COMUNE DI PEZZOLO VALLE UZZONE

OGGETTO: RICHIESTA N. 10686 PARCO EOLICO MONTECERCHIO – PROPONENTE WINDTEK - PRESENTAZIONE OSSERVAZIONI

OSSERVAZIONI A VALERE ANCHE QUALE PARERE CON ESPRESSO RIFERIMENTO ANCHE ALLE “INTEGRAZIONI DOCUMENTALI RELAZIONE DI RISPOSTA ALLE OSSERVAZIONI ALLA DOCUMENTAZIONE PROGETTUALE DOC. MASE – 2024 -0022139 – 22102 EO DE GN R 09 0010 B, 2024 - 0022139 – 22102 EO DE GN R 09 0011 ” NONCHÉ IN RELAZIONE ALLA PRESA IN CARICO E RISPOSTA ALLE INTEGRAZIONI RICHIESTE DALLE REGIONI (IN PRIMIS LA REGIONE PIEMONTE RELAZIONE DI RISPOSTA ALLE OSSERVAZIONI ALLA DOCUMENTAZIONE PROGETTUALE 22102 EO DE GN R 09 0018 B - D.G.R. N. 1C-81CC/2024/XI DEL 12/02/2024, RISULTANTE DELLA SEDUTA N. 430 AVENTE COME OGGETTO IL “PARERE EX ART. 23 DEL D.LGS. 152/200C E S.M.I. NELL’AMBITO DELLA VALUTAZIONE DI IMPATTO AMBIENTALE DI COMPETENZA STATALE RELATIVA AL PROGETTO DI REALIZZAZIONE DI UN IMPIANTO EOLICO DI POTENZA PARI A 43,4 MW PRESENTATO DA WINDTEK SRL NEI COMUNI DI CAIRO MONTENOTTE, CENGIO (SV) E SALICETO (CN). PARTE PIEMONTESE. [ID: 10C8C]”).

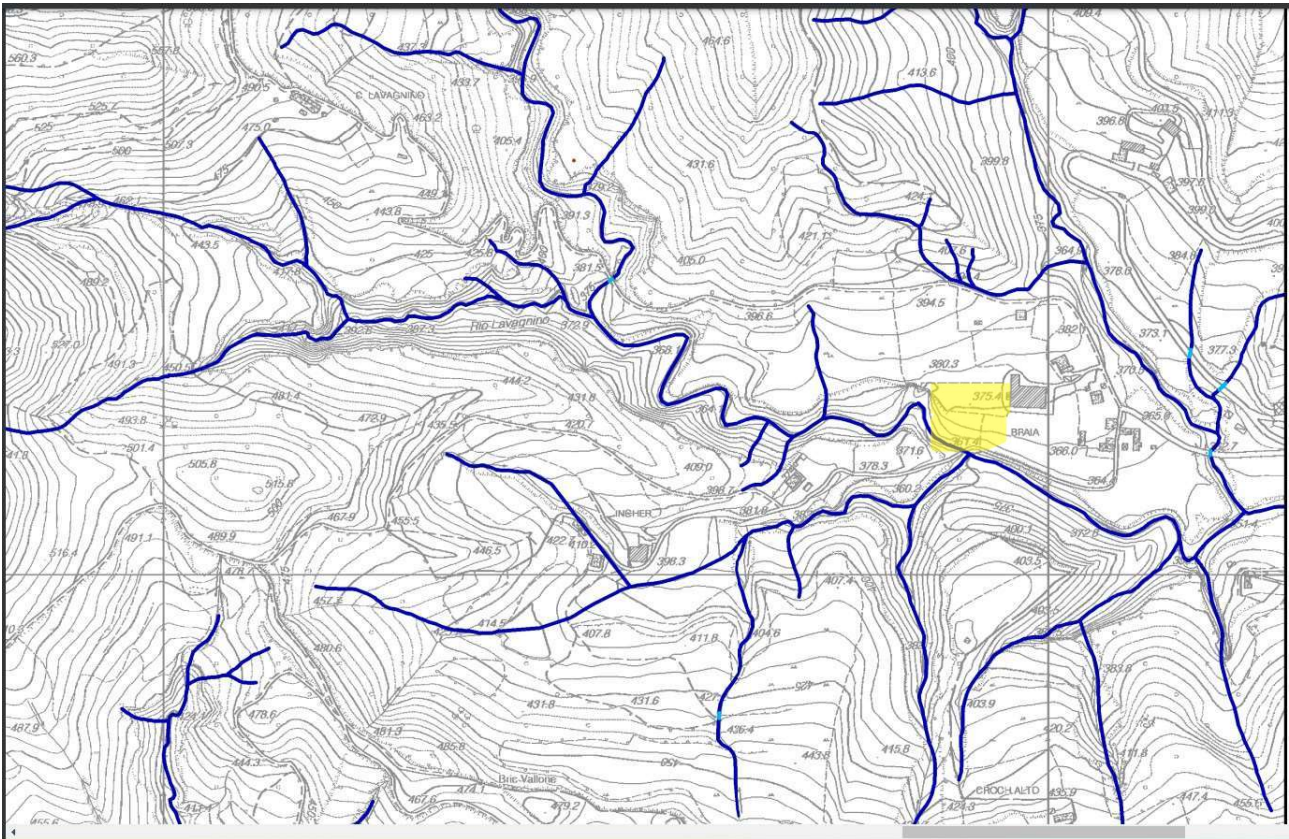
Il proponente con riferimento al tratto in questione a margine del dirupo e prospiciente la frana (rischio 3 Ispra) si limita a prevedere, in maniera generica, un allargamento testualmente *ALLARGAMENTO STRADA ESISTENTE ALLARGAMENTI STRADALI E SEZIONI* cfr. *elaborato 22102 EO DE CI D 04 0015 REV B aprile 2024*, ove nella raffigurazione che troviamo nella parte sinistra di detto elaborato viene rappresentato - con un linea rossa a latere del tracciato esistente - l'ipotetico allargamento per arrivare alle metrature indicate. Cfr. tratto 2)

Il proponente di conseguenza nel proprio generico elaborato prevede un allargamento della strada esistente nel macro tratto 14 (cfr. elaborato 72) e nel tratto 2 (cfr. elaborato 22102 EO DE CI D 04 0015 REV B aprile 2024), prevedendo che tale allargamento vada ad interessare direttamente la parte prospiciente il dirupo, anzi dall'istruttoria conducibile in loco si sarebbe potuto appurare come il previsto allargamento andrebbe proprio sul dirupo. Ne deriverebbe quindi previsto un allargamento della strada laddove il sedime a margine della strada non risulta esistente.

Inoltre non è stata presa in esame alcuna idonea opera che consenta tale ipotizzato allargamento e meno che mai la sua messa in sicurezza, visto che ci troviamo in ambito incidente sul dirupo e prospiciente la frana segnalata nella mappatura Ispra con un indice di pericolosità P3; non solo ci troviamo anche su un dirupo con andamento franoso già iniziato come è possibile ricavare dalle fotografie allegate.

Figura 1: Immagine di come si dovrebbe presentare una reale misura acustica

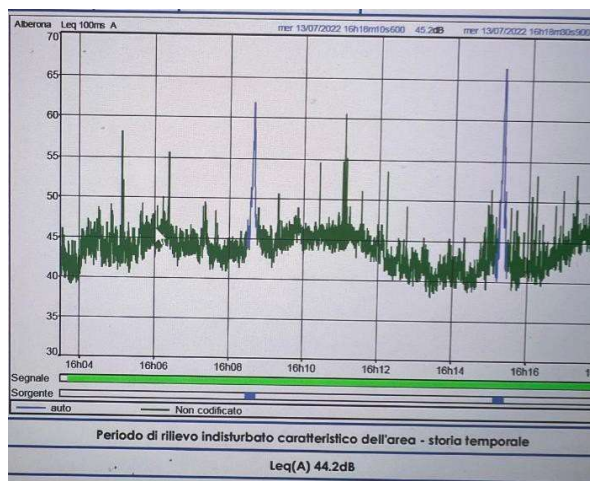
- 1- I valori indicati nelle schede di rilevazione inquinamento acustico tipo 4, risultano riportare per i recettori dal 22 al 35 un **rilevamento fatto in data successiva rispetto alla prima emissione della relazione** e specificatamente dalle rilevazioni riportate in tabella da pag. 24 a pag.38 del documento in oggetto.
- 2- **Non sono presenti grafici delle registrazioni che diano evidenza** della data, delle emissioni sonore legate al tempo, come invece è consuetudine fare (si veda il seguente esempio estratto da analoga relazione):

Figura 3: Curve di livello per Aerogeneratore 7. Differenza di altezza rispetto ai prati sottostanti equivalente ad 80 m.

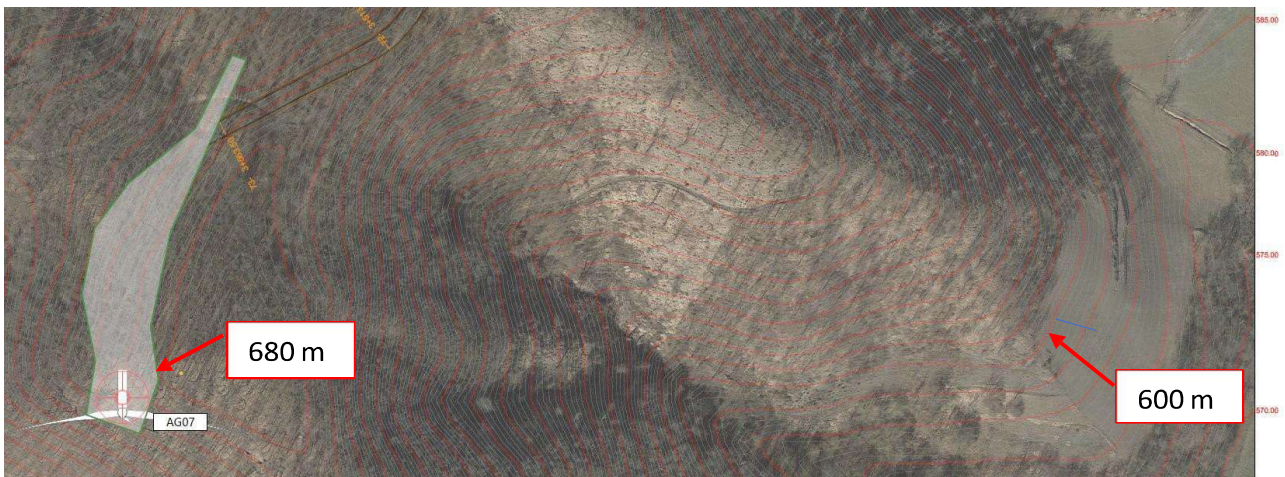
Dalle curve di livello riportate nel documento **22102_EO_DE_CI_D_08_0024_B_Planimetria_curvelivello_turb_6-7_sdp-signed** si evince facilmente mediante differenza tra le curve di livello e l’altezza della collina rispetto ai prati sottostanti, che l’aerogeneratore AG7 è di **80 m**.

Figura 4: Comparazione della misura rilevata tra le curve di livello, ovvero 80 m e la rappresentazione grafica proposta di Windtek. Le pale al rotore in realtà misurano 125 m e non 80 come sembrerebbe nella rappresentazione grafica.

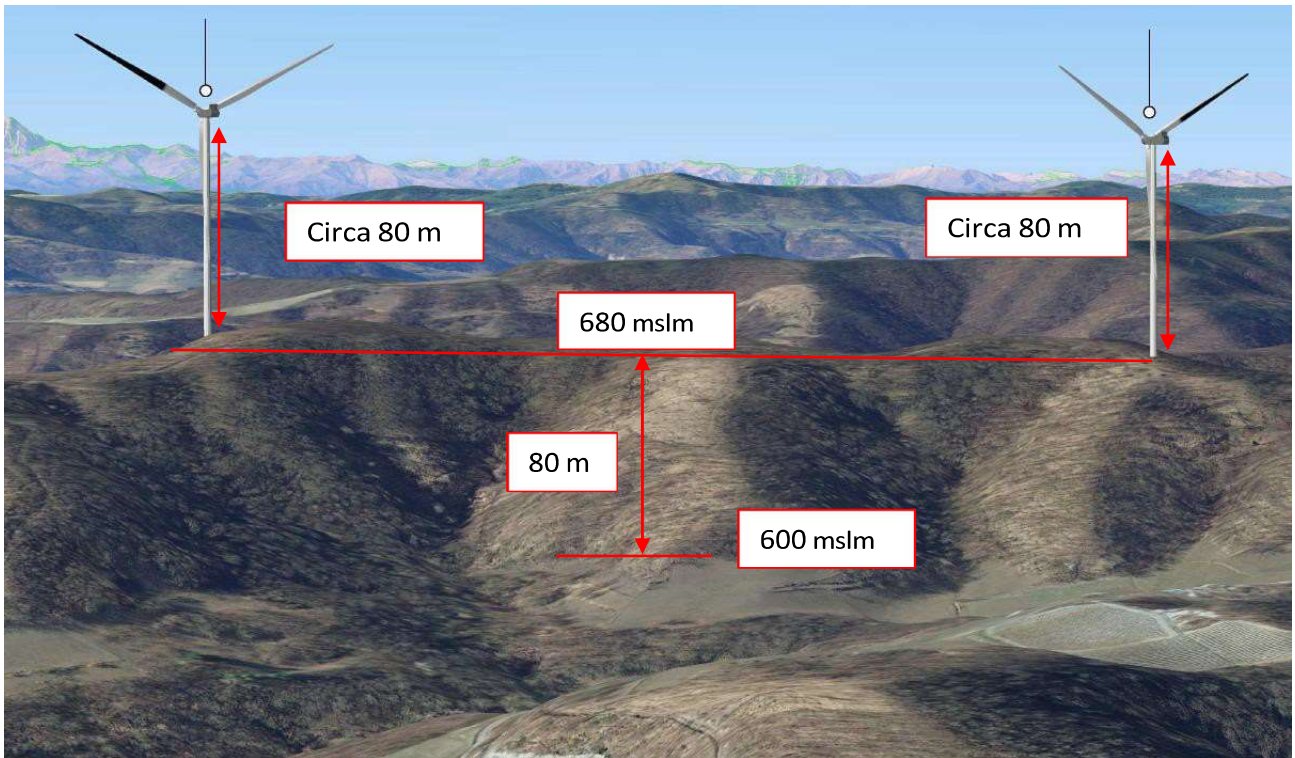
Riportando la misura rilevata nel documento **22102_EO_DE_GN_D_03_0012_A_Analisi_di_impatto_visivo-signed** si evince che l’altezza dell’aerogeneratore non risulti assolutamente proporzionale alla misura rilevata dalle curve di livello e quindi **l’elaborato prodotto da Windtek non risulta rappresentativo**.

Come si può notare, gli aerogeneratori sono stati rappresentati con una altezza che corrisponderebbe ad 80 m all'asse della girante, **quando invece l'altezza reale al rotore della pala è di 125 m**, come si evince dalla scheda tecnica della macchina Vestas V162.

Figura 7: Misura della distanza dell' AG7 dal punto 3 di scatto.

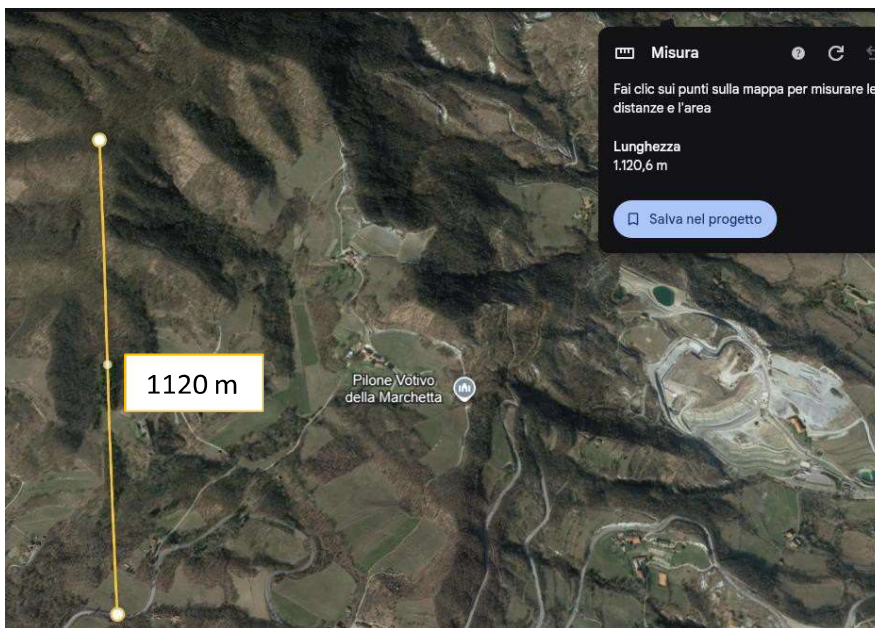
La distanza di questo oggetto dal punto di scatto è di 1120 m, mentre la differenza di altezza della collina mediante l'ausilio ancora una volta delle curve di livello può essere stimata in 100 m.

Figura 17: Frapposizione del Parco Eolico Monte Cerchio con i due Radar gestiti da Arpa Piemonte.

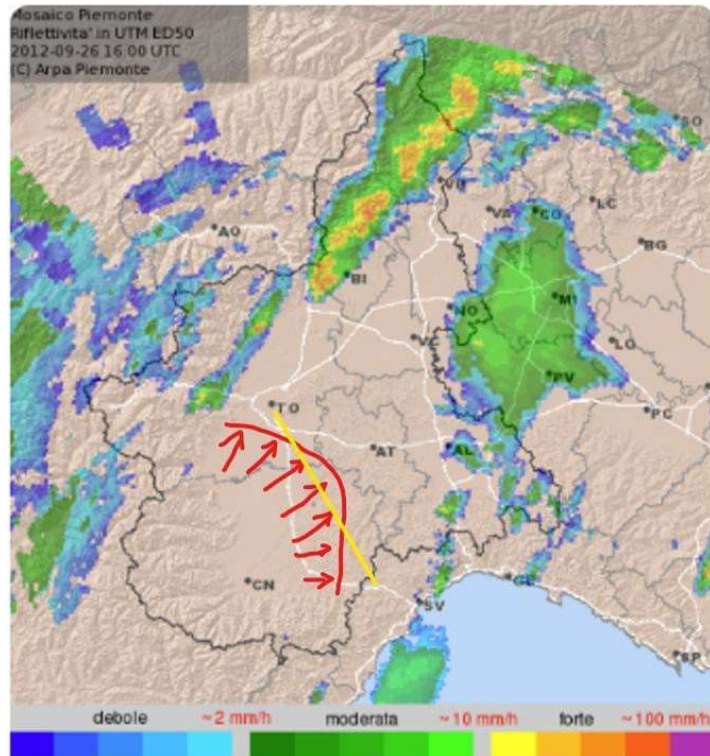
Il parco Eolico Monte Cerchio, come illustrato nella seguente immagine, si **frappa tra i due Radar gestiti da Arpa Piemonte**, in quello che è un noto corridoio delle perturbazioni provenienti dal nord-ovest della penisola. Questo per sottolineare che il disturbo generato ai Radar dall'installazione del parco eolico porterà a falsi eco e quindi a disturbare l'analisi dei dati per la correttezza delle previsioni meteorologiche.

Posizione approssimativa della strada di accesso , che secondo Bautel dovrebbe essere allargata in direzione frane

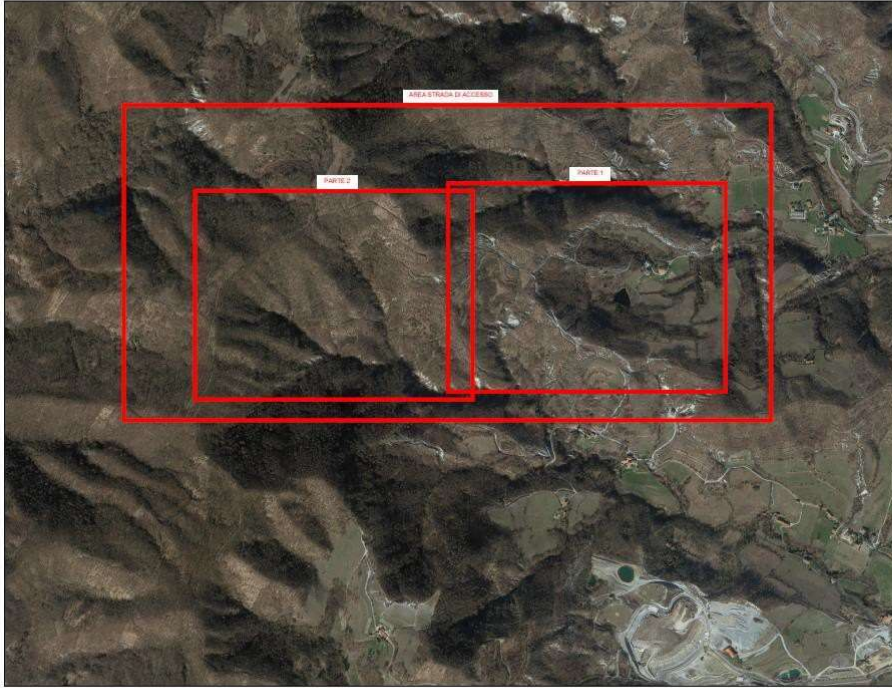
Il difetto di valutazione dello stato effettivo del tratto di strada in oggetto, circa 600 metri di strada asfaltata, (si precisa che il riferimento di questa osservazione è all'allargamento del tratto di strada attualmente carrabile e asfaltata che precede i sentieri e mulattiere non carrabili il cui allargamento sarà oggetto di separate osservazioni⁸) risulta particolarmente preoccupante dal momento che il **tratto in questione si trova immediatamente prospiciente un'ampia zona a rischio a rischio frana elevato (P3) come da cartografia Ispra allegato (cfr. all.1)**
